Polder/bestek  
Baarlandpolder  
dp 0377 – dp 0410  
bestek ZL-5570

Datum  
09 juni 2008  
Bijlagen  
1. Gloomingskaart met eindscores beheerder  
Kenmerk  
PZDT-M-07431 rev

Dit rapport beschrijft de revisietoetsing van de nieuw aangebrachte steenbekleding naast de Baarlandpolder. Dit werk is uitgevoerd in 2003 waarbij de oude bekleding is vervangen door betonzuilen en overlagingen. Het traject is gelegen op Zuid-Beveland aan de Westerschelde tussen de dijkpalen 0377 en 0410. De toetsing is uitgevoerd naar aanleiding van de revisie, uitgevoerd door het Waterschap Zeeuwse Eilanden. Voor de toetsing is gebruik gemaakt van het programma SteenToets versie 4.05.

Eindoordeel toetsing bekleding; vooraanzicht  
op basis van : één oordeel per vlak, inclusief beheerdersoordeel

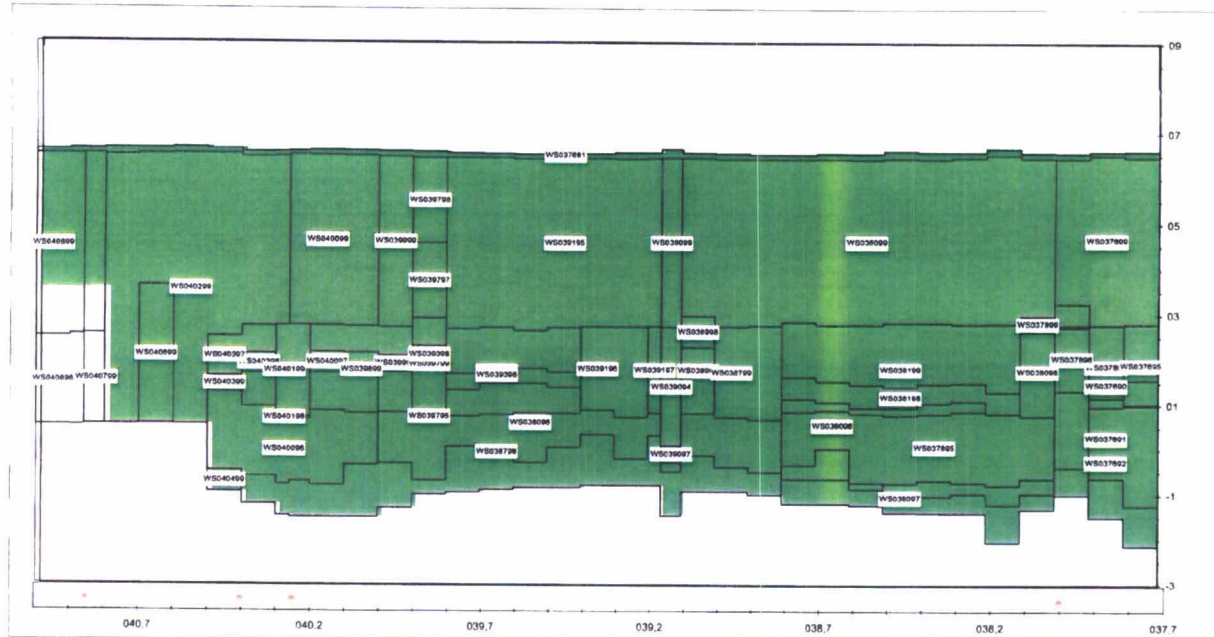
De nieuw aangebrachte bekleding van de Baarlandpolder (bestek ZL-5570) is volledig goed getoetst. Hiermee is het traject gereed voor overdracht aan de beheerder.
